<b>CONCEPTO TÉCNICO DE REVISIÓN DE ESTUDIOS DE RESPUESTA DE AMPLIFICACIÓN LOCAL DE ONDAS SÍSMICAS</b>	Código:	GPR-FT-09
		Versión:	03
		Código Documental:

1.1	CONCEPTO TÉCNICO No. CT:	6113
1.2	SUBDIRECCIÓN:	TÉCNICA Y DE GESTIÓN
1.3	COORDINACIÓN:	INVESTIGACIÓN Y DESARROLLO
1.4	REFERENCIA CRUZADA RADICADO FOPAE:	2011ER3131, 2011ER3491
1.5	RESPUESTA OFICIAL No. RO:	46476

2.1	SOLICITANTE:	ARQ. NOHORA CORTÉS CUELLAR CURADURÍA URBANA No.4
2.2	PROYECTO:	TÁMESIS
2.3	LOCALIDAD:	1 USAQUEN
2.4	UPZ:	10 URIBE
2.5	BARRIO O SECTOR CATASTRAL:	SAN ANTONIO NOROCCIDENTAL
2.6	DIRECCIÓN:	CALLE 175 No. 17B -- 61
2.7	CHIP:	AAA0202TRZM
2.8	AREA APROX. DEL LOTE	10.400 m <sup>2</sup>
2.9	FECHA DE EMISIÓN:	22 DE MARZO DE 2011
2.10	EJECUTOR DEL ESTUDIO:	JEOPROBE LTDA.

El presente concepto técnico corresponde a la **primera revisión** realizada por el Fondo de Prevención y Atención de Emergencias, del informe "Asesoría geotécnica y sísmológica para la evaluación de la amenaza sísmica del proyecto Támesis" elaborado por el Ing. Jorge Alberto Rodríguez. Este estudio fue radicado el 10 de Marzo de 2011 mediante oficio 2011ER3131, por la Arq. Nohora Cortés Cueillar de la Curaduría Urbana No. 4 en cumplimiento a

Figura 1. Localización del Proyecto "Támesis"

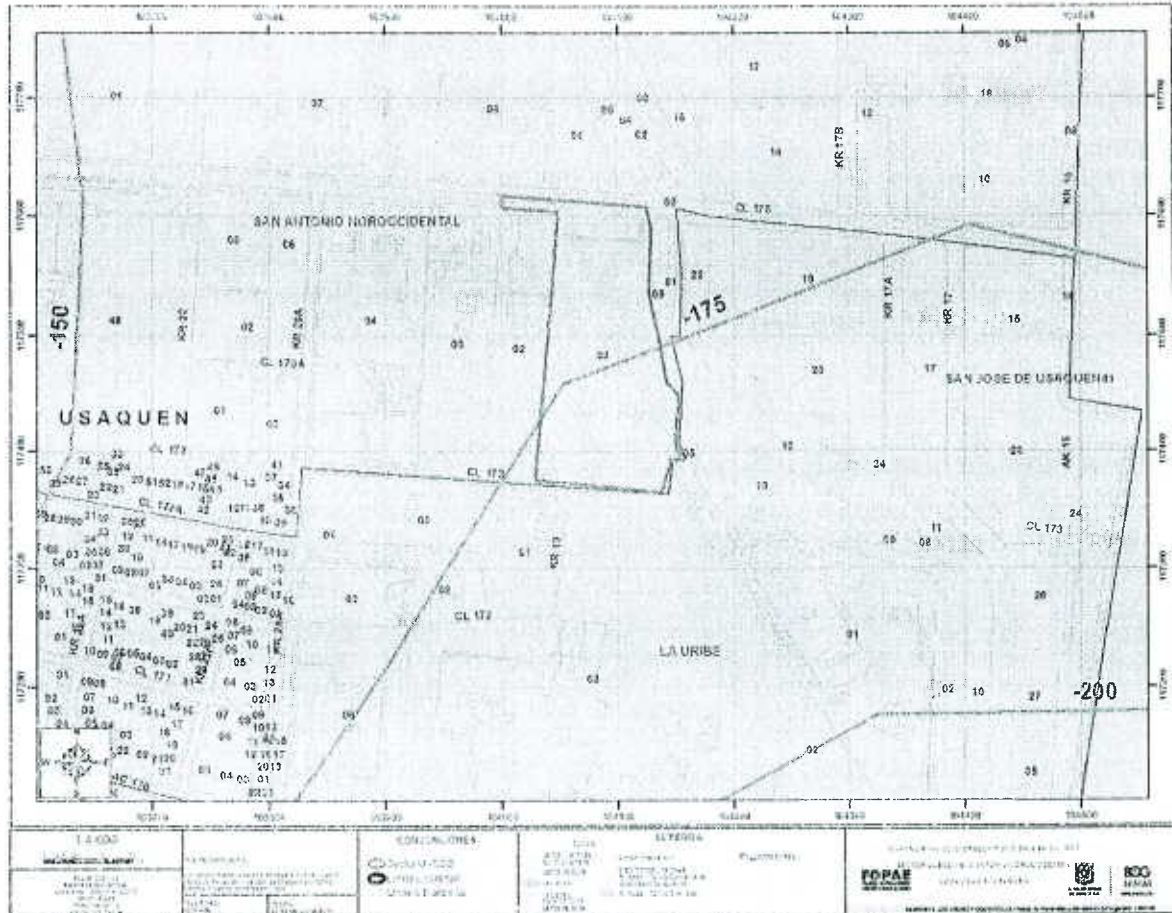
De acuerdo al numeral 1.1 del informe, el proyecto se encuentra localizado en la Zona 3 – Lacustre A de la microzonificación sísmica de la ciudad, lo cual es consistente con la localización presentada en la Figura 1 del presente concepto.

El estudio CUMPLE con este requerimiento.

Figura 2. Espectro de diseño recomendado para el Proyecto Tamesis.

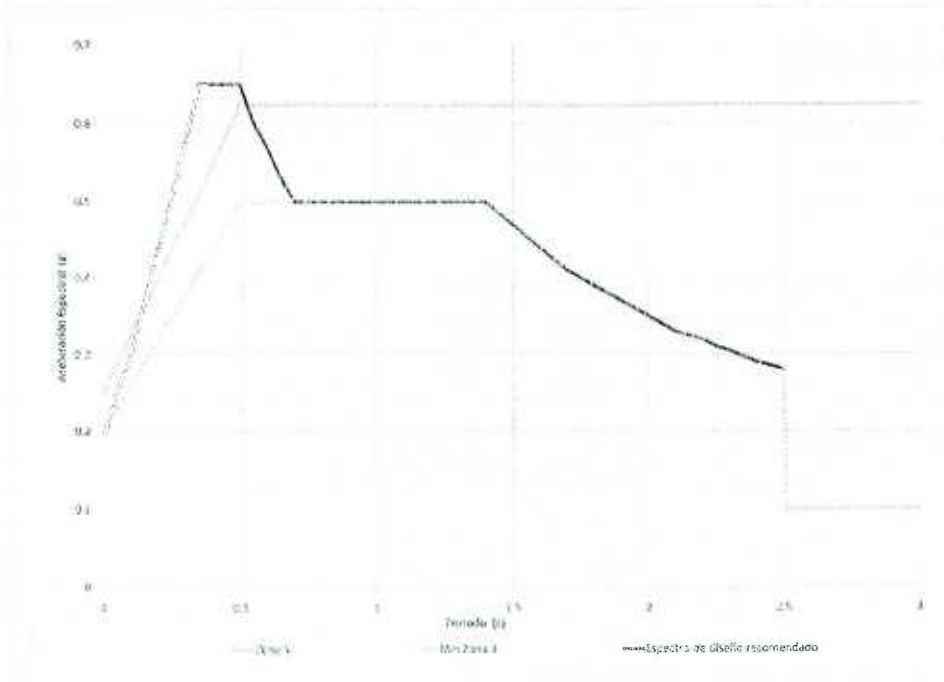
Con base en los resultados de la modelación el consultor recomienda el espectro de diseño mostrado en la figura 28 y en la tabla 5 del informe, el cual se presenta en la Figura 2 del presente concepto.

El espectro propuesto inicia en 0.20 g, asciende a 0.65 g en 0.35 segundos; luego continua una meseta hasta un periodo de 0.5 segundos, finalmente desciende al espectro mínimo de la Zona 3 -- Lacustre A en un periodo de 0.7 segundos y sigue a lo largo del mismo hasta un periodo de 2.5 segundos.

El estudio CUMPLE con este requerimiento.
